**Von:** Runft Marc <marc.runft@ira-aic-fdb.de>  
**Gesendet:** Mittwoch, 28. Oktober 2020 10:12  
**An:** Runft Marc <marc.runft@ira-aic-fdb.de>  
**Cc:** Wenger Georg  
**Betreff:** AW: Telefonabstimmung zum vorhabenbezogenen Bebauungsplan Nr. 3 im Ortsteil Stätzing - Stellplatzausführung

**Von:** Runft Marc <marc.runft@ira-aic-fdb.de> (mailto:marc.runft@ira-aic-fdb.de)  
**Gesendet:** Dienstag, 27. Oktober 2020 14:26  
**An:** Runft Marc  
**Betreff:** AW: Telefonabstimmung zum vorhabenbezogenen Bebauungsplan Nr. 3 im Ortsteil Stätzing - Stellplatzausführung

**Abb. schematische Darstellung der getrennten Entwässerung von Dachflächen sowie Fahr- und Stellplätze:**

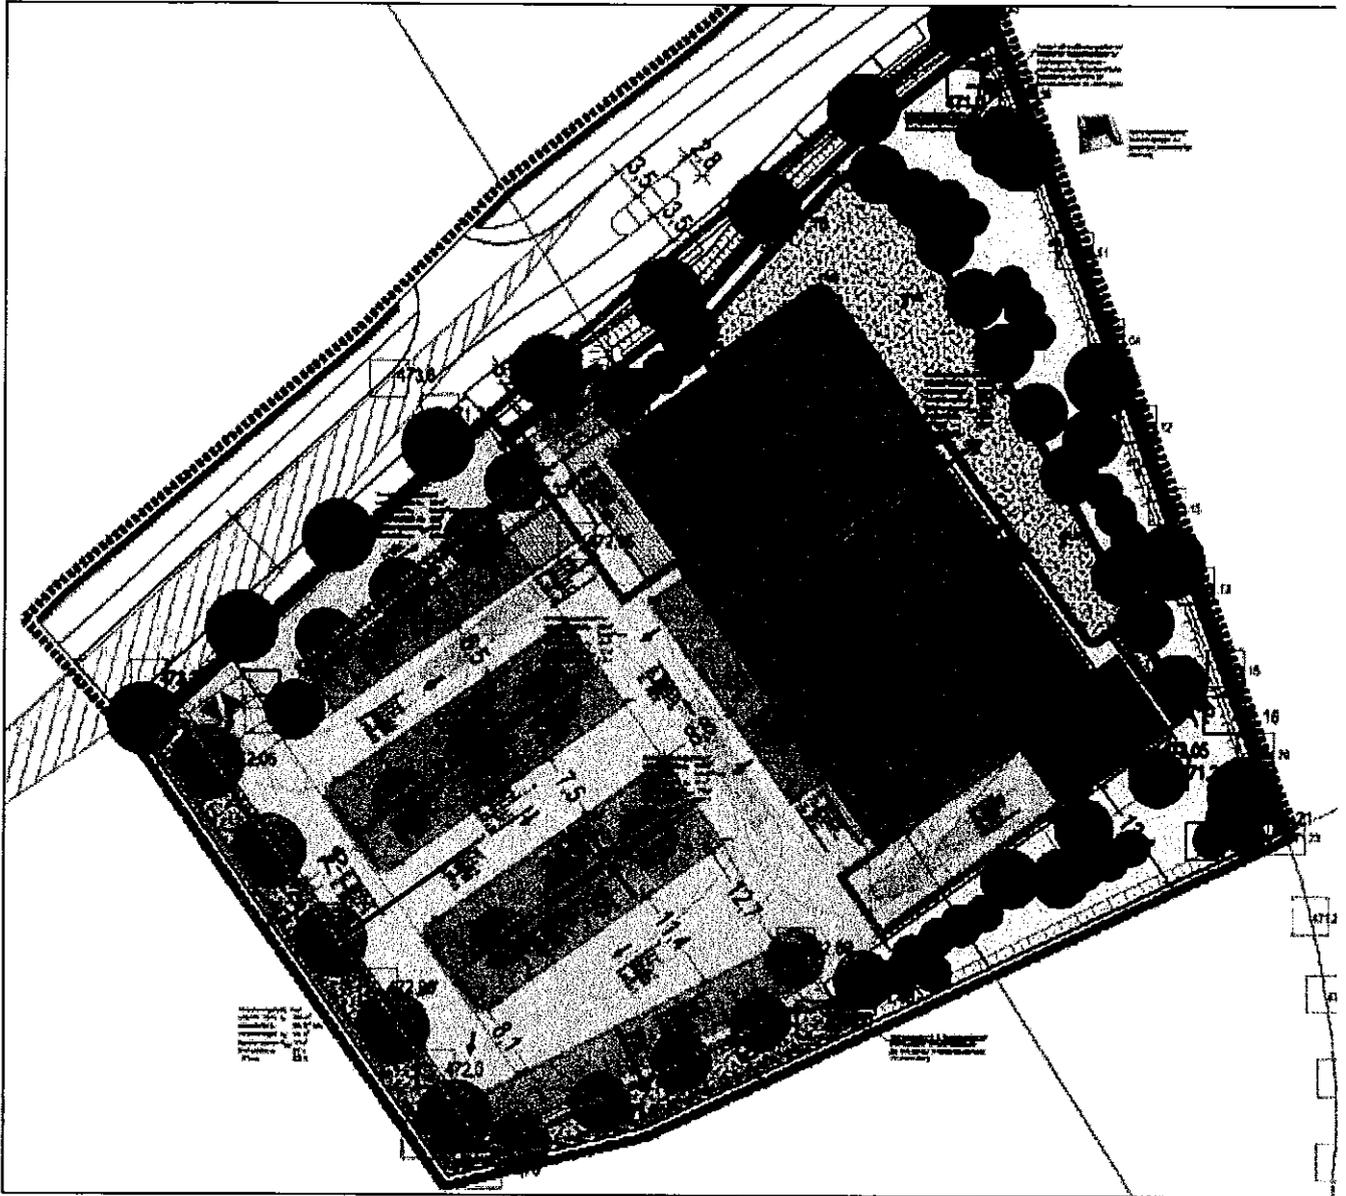
In der Stellungnahme von H. Wenger sollte nicht zum Ausdruck gebracht werden, dass die Stellplatzflächen wasserundurchlässig herzustellen sind. Für die untere Naturschutzbehörde wären wasserdurchlässige Stellplätze wünschenswert. Herr Wenger hat sich in seiner Stellungnahme überhaupt nicht zur Ausführung der Stellplätze geäußert. Es ist für uns nicht nachvollziehbar, woher diese Annahme stammt. Die Stellungnahme von Herrn Wenger liegt Ihnen bereits vor.

Der u. g. § 7 Abs. (4) ist aus meiner Sicht etwas irreführend, da ich im Bereich der Stellplatzflächen von verschmutztem Niederschlagswasser ausgehen würde. Sie haben „Unverschmutztes Niederschlagswasser“ geschrieben.

Innerhalb der Ausgleichsfläche im Nord-Osten befindet sich eine Sickermulde (siehe Abbildung blaue Umgrenzungslinie), welche ausschließlich dazu verwendet werden darf, unverschmutztes Niederschlagswasser von Dachflächen (siehe Abbildung blaue Fläche) zu versickern. In den textlichen Festsetzung unter § 7 Ver- und Entsorgung Abs. 6 wird dies geregelt.

Die Versickerung der Fahr- und Stellplatzflächen im Süd-Westen des Lebensmittelvollsortimenters (siehe Abbildung rosa Fläche) wird über direkt angrenzende Versickerungsmulden im Nord-Westen, Süd-Westen und Süden gewährleistet (siehe Abbildung rosa Umgrenzungslinie). Diese sind getrennt von der Ausgleichsfläche und der darin untergebrachten Versickerungsmulde für das unverschmutzte Dachflächenwasser. Die Stellplätze sind in wasserdurchlässiger Bauweise herzustellen, sodass das anfallende Niederschlagswasser von den Stellplätzen an Ort und Stelle versickert werden kann. Aufgrund der nachlassenden Versickerungsfähigkeit bei den Stellplätzen (Staub- und Schmutzeintrag in den Fugen) und evtl. auftretenden Starkniederschlägen, ist durch die Versickerungsmulden gewährleistet, dass das anfallende Wasser von den Stellplätzen auch über diese Mulden versickert werden kann und nicht in die Ausgleichsfläche gelangt. Die Versickerungsmulden sind mit einer belebten Bodenzone versehen, sodass das eingeleitete Wasser dort vorgefiltert wird.

In den textlichen Festsetzung unter § 7 Ver- und Entsorgung Abs. 4 wird dies geregelt.
